伊方3号機の新規制基準への適合性審査に関する 原子力安全専門部会報告書の概要

図3：耐専スペクトルによるモデル評価 (平成27年2月4日原子力安全専門部会資料1-1-1)

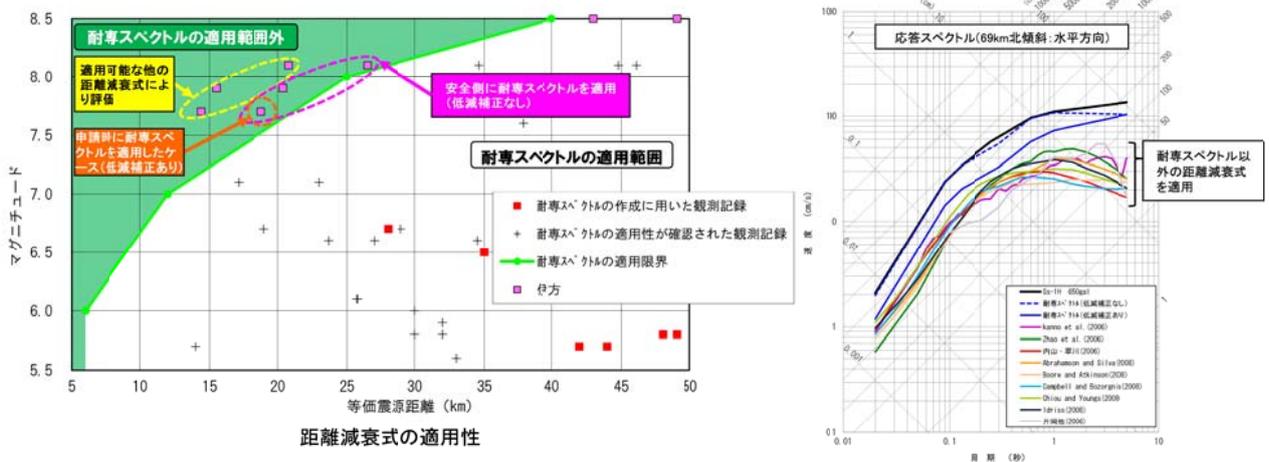
基準地震動 Ss-1 が、当初申請の570ガルから650ガルに変更されたことからそのプロセスについて確認した。(図3)

申請時	現状
<ul style="list-style-type: none"> 断層長さ54kmを基本ケースとし、断層の傾きや断層長さ等の不確かさを考慮した上で地震動を評価 評価の際、54km北傾斜ケースのみ、距離減衰式^{※1}として耐専スペクトル[Noda et al.(2002)]を適用 耐専スペクトルによる評価では、低減補正^{※2}を考慮 その他のケースについては、距離減衰式としてZhao et al.(2006)等を採用 以上評価に余裕を見て基準地震動Ss-1を設定 [570ガル: 1波] 	<ul style="list-style-type: none"> 中央構造線断層帯および豊予海峡・九州断層帯が連動することを想定した480kmおよび130kmも基本ケースに加え、更に69kmについても念のため検討追加(申請時Ss-1を超えず) 耐専スペクトルの適用範囲外^{※3}となるケースであっても、低減補正を考慮した評価結果が他の距離減衰式と比較的整合的であるケースについては、安全側に耐専スペクトルによる評価を実施 より安全側の評価とするため、低減補正を考慮せず耐専スペクトルによる評価を実施 以上評価に、更に余裕を見て基準地震動Ss-1を設定(69kmモデルで申請時Ss-1を超える) [650ガル: 1波]

不確かさを伴う自然現象に対する評価であることを踏まえ、より安全側に評価するため、評価条件・評価手法を一部変更

図4：断層長さ 69km モデル図 (平成27年2月4日原子力安全専門部会資料1-1-1)

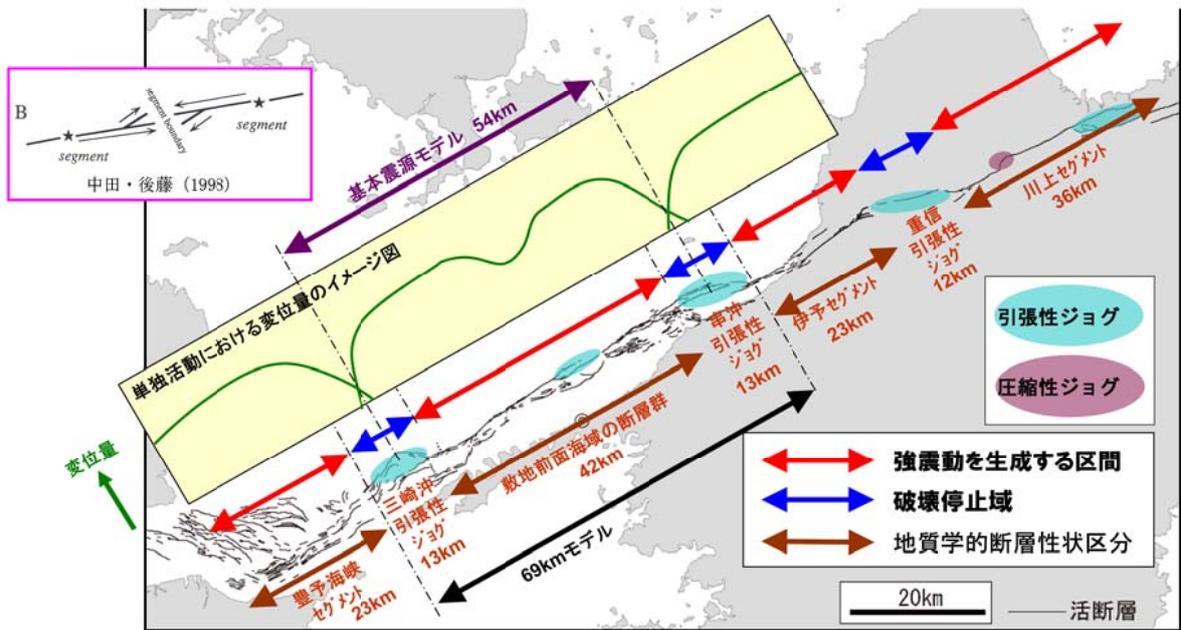
原子力安全専門部会では、東日本大震災で既往の知見では推測が難しい事象が起こったことを考えれば、図4に示した断層の両端にあるジョグにおいて、破壊が停止する科学的な知見とは別に、どこで破壊が止まるか分からない可能性もあることから、69 kmモデルが最大の地震動を与えるかどうかの観点での検討も行った。

図6：南海トラフの巨大地震の断層モデル解析結果と基準地震動 Ss-1

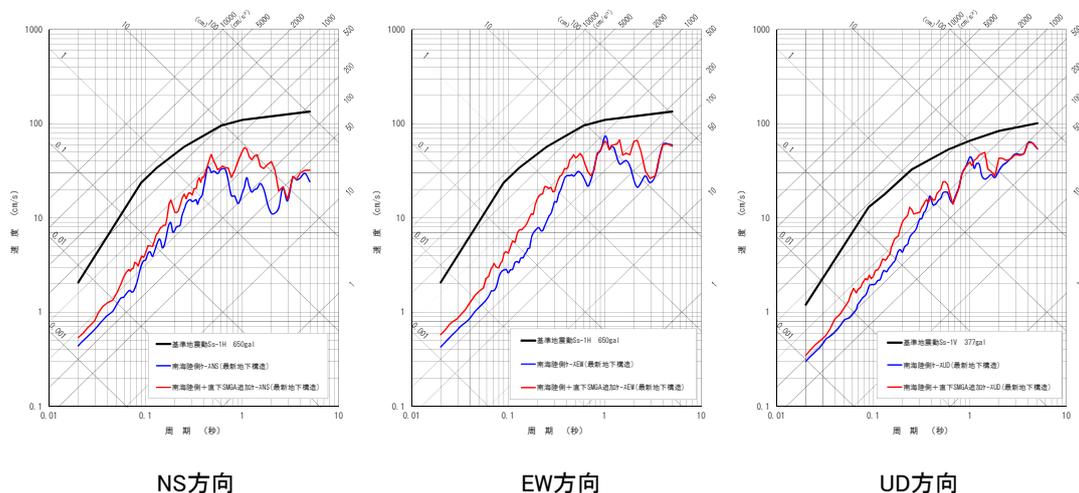
原子力安全専門部会では、南海トラフの巨大地震については、内閣府の見直しにより想定震源域が伊方発電所近傍まで広がったことを踏まえ、強震動生成域を発電所の直下に配置することを求め、四国電力では、安全側になるよう最も発電所に近い陸側ケースに伊方発電所直下に強震動生成域を加えた評価を行い、Ss-1を上回らないことを確認した。(最大 181 ガル) (図6)

図8：敷地内における断層分布(平成27年4月21日原子力安全専門部会資料3)

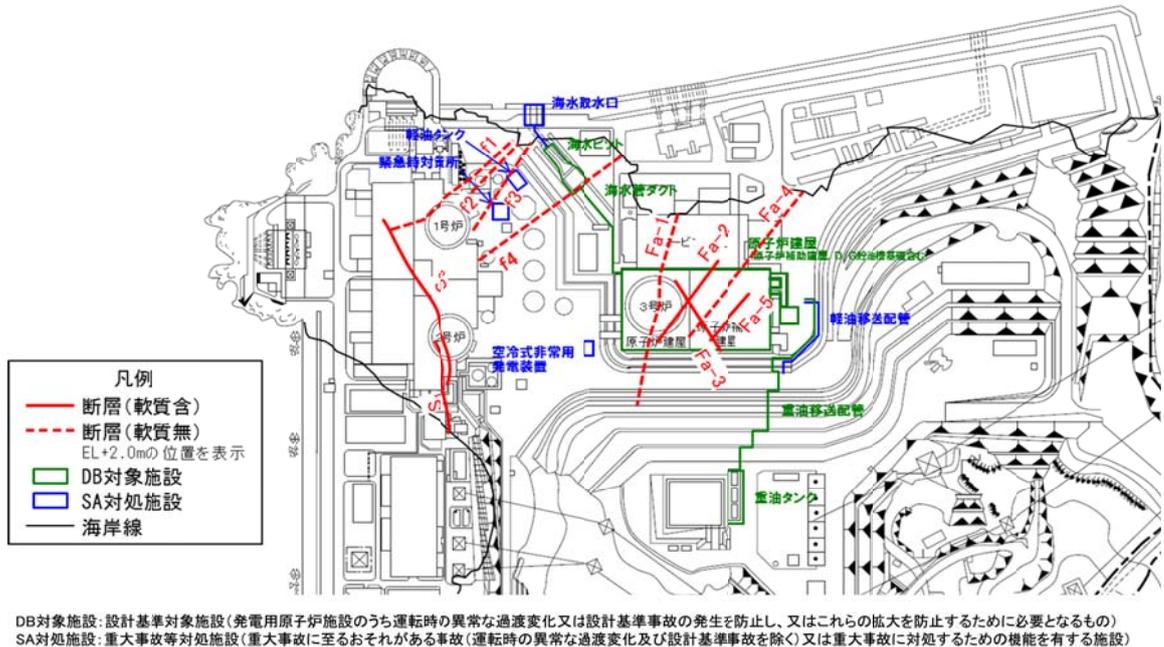
原子力安全専門部会としては、「震源として考慮する活断層かどうか」、「地震活動に伴って永久変位が生じる断層かどうか」、そして、「支持地盤まで変位及び変形が及ぶ地すべり面かどうか」の3点について確認することとし、地形、地質・地質構造等を総合的に検討し、敷地内断層の活動性を評価した。

その結果、伊方発電所では、重要な安全機能を有する施設の直下には将来活動する可能性のある断層等はなく、敷地内に「震源として考慮する活断層」はないと判断する。

図 10：原子炉建屋等の基礎地盤及び周辺斜面の安定性評価結果の流れ

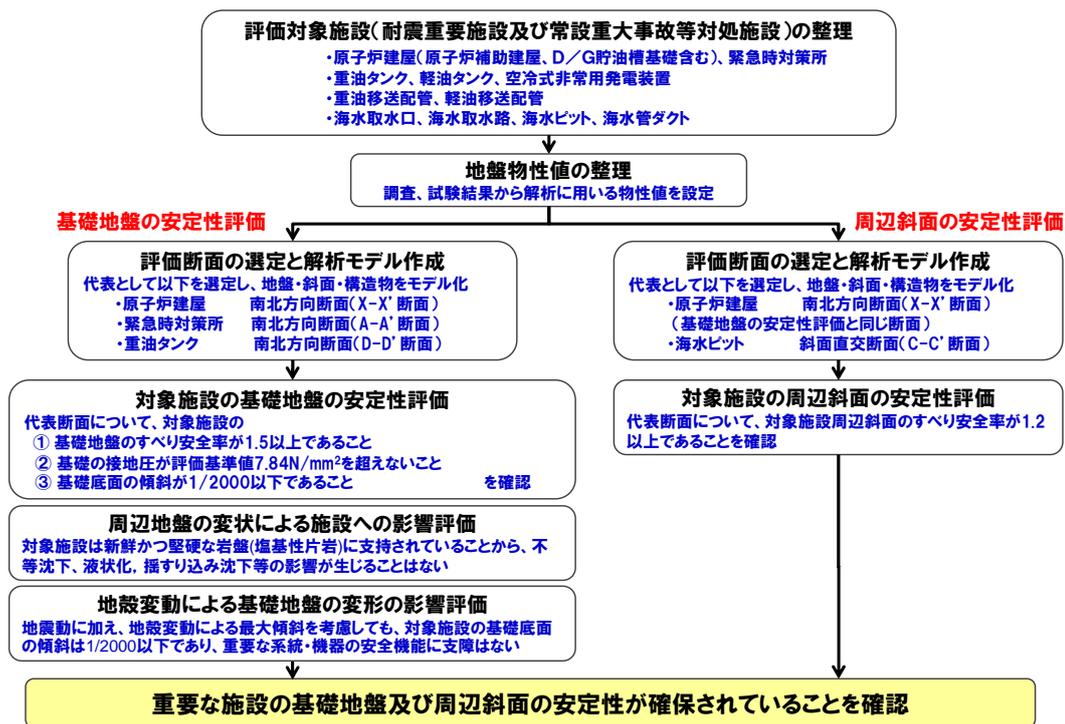
原子力安全専門部会では、対象となる施設の配置、施設周辺の地形及び地質・地質構造を考慮し厳しい条件となる代表断面を選定し評価していることを確認した。

また、現地において斜面の状況等を確認したが、外部火災対策等により改良工事が実施されるなど、現地の状況が変化することから、基礎地盤や周辺斜面の安定性評価に用いた各種データや文献等について整理し、評価条件(根拠)が不明確にならないよう求めた。

原子力安全専門部会としては、これらのことから、地盤及び周辺斜面の安定性については、原子炉建屋等の耐震重要施設及び常設重大事故等対処設備が設置されている地盤には、将来活動する可能性のある断層等の露頭はなく、これら施設の基礎地盤及び周辺斜面は、新たに設定した基準地震動による地震力に対して十分な安定性を有していると判断する。

図 13：津波対策（平成 27 年 8 月 12 日 原子力安全専門部会 資料 1-1-2）

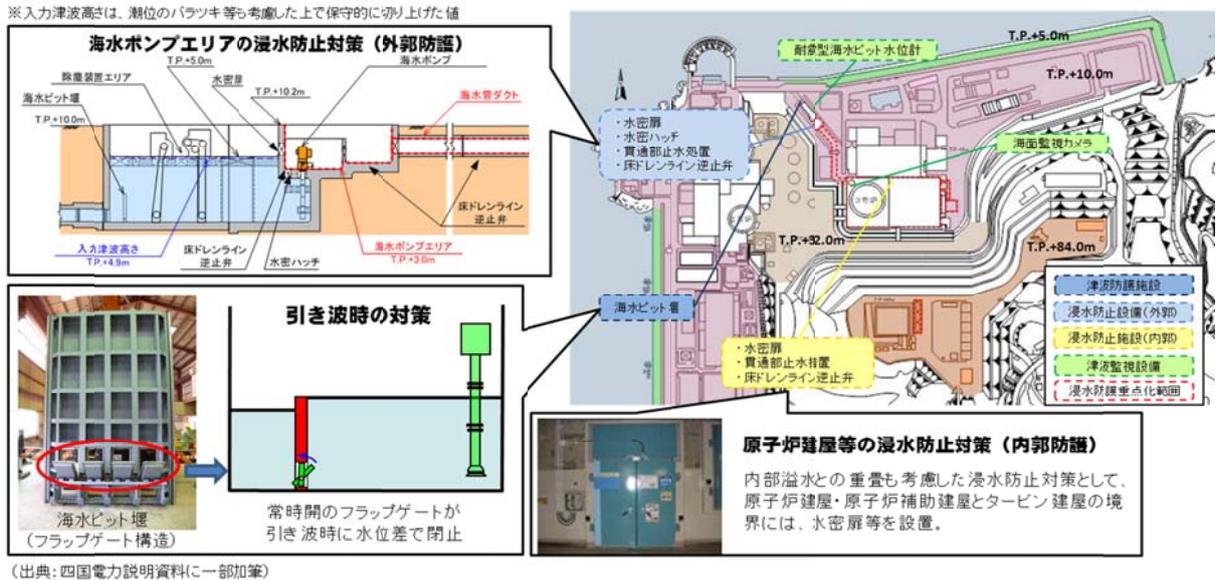
- ・仮に津波が敷地高さを超えたとしても、伊方発電所では、水密扉の設置等により、+14.2m までの浸水対策や、+32m 等に設置している重大事故等対処設備により、原子炉を安全に停止できること
- ・海水ピットポンプ室での最高水位は+4.30m、最低水位は-3.26m である。海水ポンプを設置しているエリアには、浸水防止設備として水密扉、水密ハッチ及び床ドレンライン逆止弁の設置及び貫通部止水処置を実施していることから、地盤変動を考慮しても、津波が流入することはないこと

原子力安全専門部会としては、基準津波については、最新の科学的・技術的知見を踏まえ、不確かさや重畳津波も考慮して、適切に策定されていると判断する。また、3号機敷地前面の最大津波高さは8.7m程度であり、敷地高さ10mに比べ低いことから、安全性に影響を及ぼさないこと及び新たな津波防護施設は不要であるとしていることは、妥当と判断する。

図19：森林火災を考慮した防火帯の設定（平成27年4月21日原子力安全専門部会資料3）

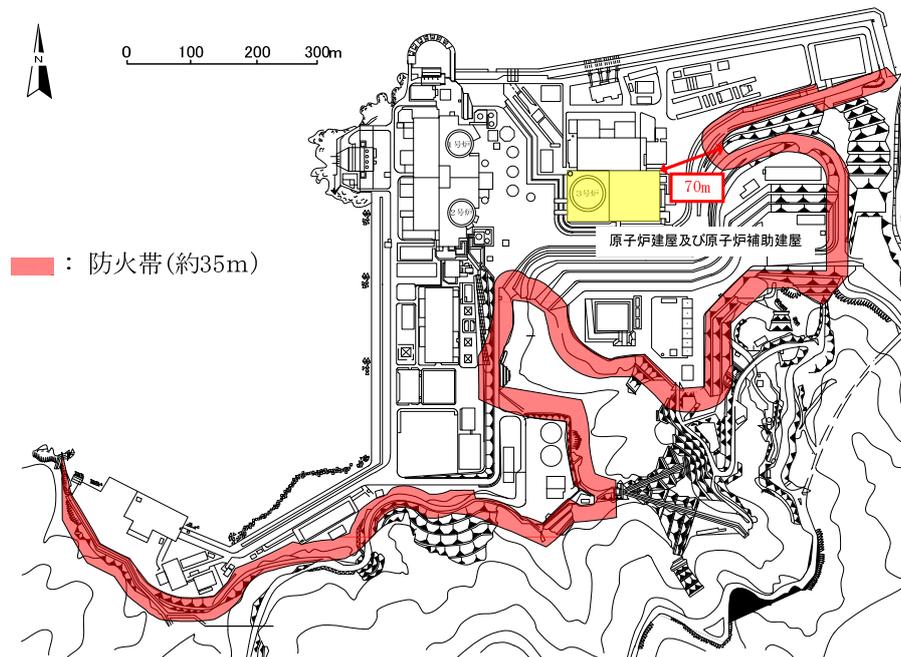
原子力安全専門部会としては、四国電力が用いた森林火災シミュレーション解析コードは世界的に広く利用されており、特定範囲の火炎到達時間、火線強度等を予測可能であることを確認している。なお、評価で入力したデータには伊方の現地植生、地形データを用い評価を実施していることを確認した。

原子力安全専門部会としては、伊方の植生を踏まえ、気象条件等を厳しく設定した上で評価した結果に更に余裕を見て設定している防火帯幅 (35m) については妥当と考える。

図 20：熱影響評価例 [建屋（コンクリート）]（平成 27 年 4 月 21 日原子力安全専門部会資料 3）

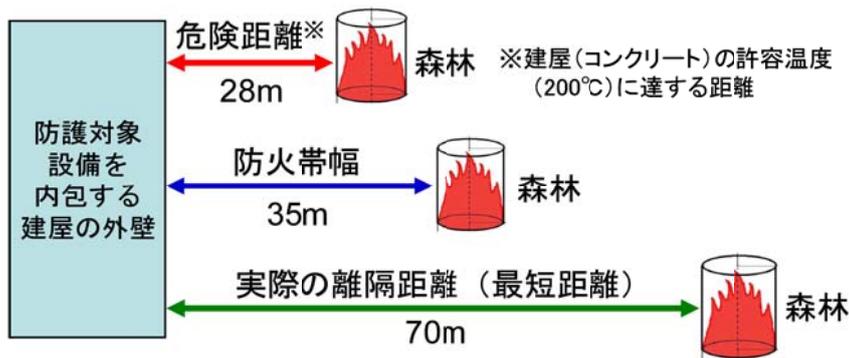
また、火災に対する影響評価に用いる壁部分のコンクリートの許容温度を 200℃として評価しているが、この温度はコンクリートの圧縮強度が変化しない保守的な温度設定であり、コンクリートが変形するような実力値は200℃よりもっと高いことを確認した。

また、外部火災に対する防護設計について、火災による放射に対して最も厳しい箇所においても、外壁コンクリートの表面温度が許容温度 (200℃) を下回るよう設計することで外部火災防護施設の安全機能は損なわれまいとしており、この方針は妥当であると判断する。

図 21：離隔距離 32m の算出イメージ（自衛隊機等の落下）

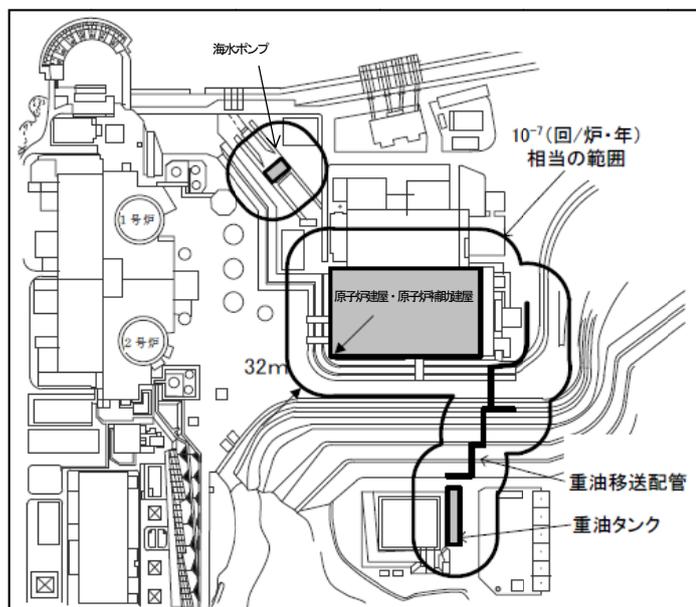
原子力安全専門部会では、航空機落下確率の判断基準となっている 10⁻⁷ (回/炉・年) については、米国や欧州主要国の基準を参考とし、これに十分な保守性を有するものとして設定したものであることを確認した。

図 22 : 伊方発電所の外部電源系統 (平成 25 年 11 月 19 日原子力安全専門部会資料 1-1)

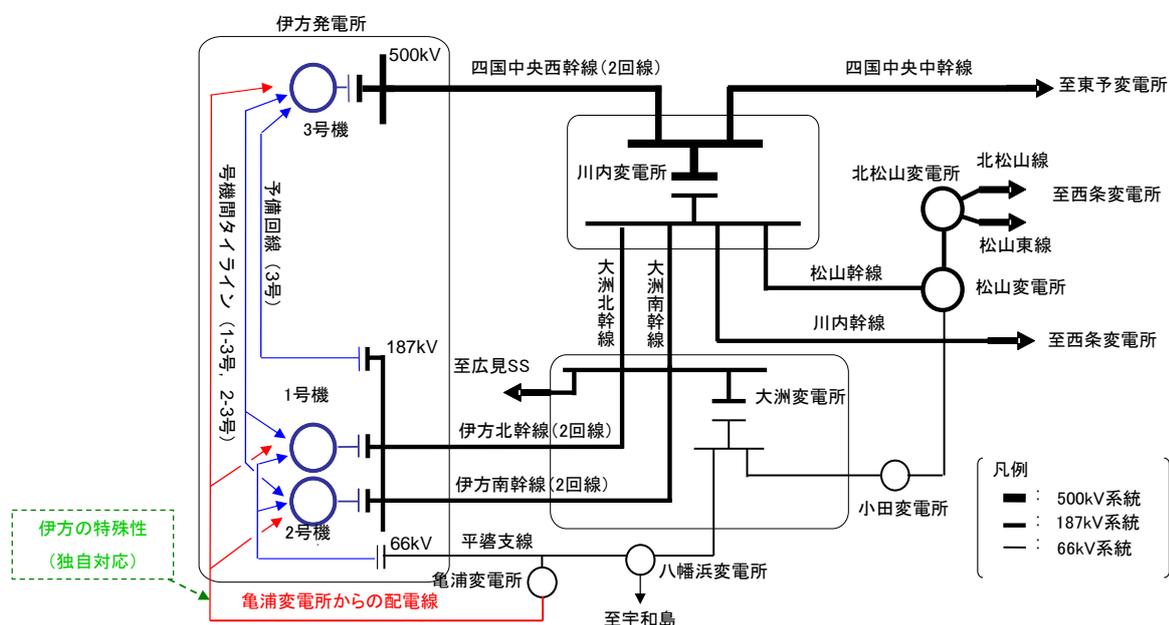
原子力安全専門部会では、風力発電所の風車が破壊し、送電線に接触する場合は、送電線は停止する等の影響は受けるが、送電線は複数回線（3ルート6回線）設置されており、仮に1回線風車により破壊されても外部電源が喪失することは無い。また何らかの原因で外部送電線が全て供給できなくなっても、所内には非常用ディーゼル発電機、空冷式非常用発電装置など、多種多様な電源設備を備えていることを確認した。

仮に、川内、大洲変電所の両方が停止しても平落支線の系統を使って発電所への外部電源供給は可能であり、外部電源が喪失しても、所内には非常用ディーゼル発電機、空冷式非常用発電装置等、多種多様な電源設備を備えていることを確認した。

- ・安全施設がその機能を維持するために必要となる電力を供給するため、複数の回線で電力系統に連携しており、いずれの2回線が喪失した場合においても発電用原子炉施設が同時に外部電源喪失に至らない構成としていること。
- ・送電線の接続先である川内変電所または大洲変電所のいずれかの変電所が停止した場合においても、伊方3号機に電力を供給することが可能な設計としており、更に、外部電

源が喪失した場合においても、多重性及び独立性を確保した非常用所内電源設備による電源供給が可能であること。

- 複数の回線で構成される外部電源系統や、多重性及び独立性を確保した非常用電源設備により、安全施設がその機能を維持するために必要となる電力を供給することで、安全機能を損なわない設計とすることから、これら方針は妥当であると判断する。
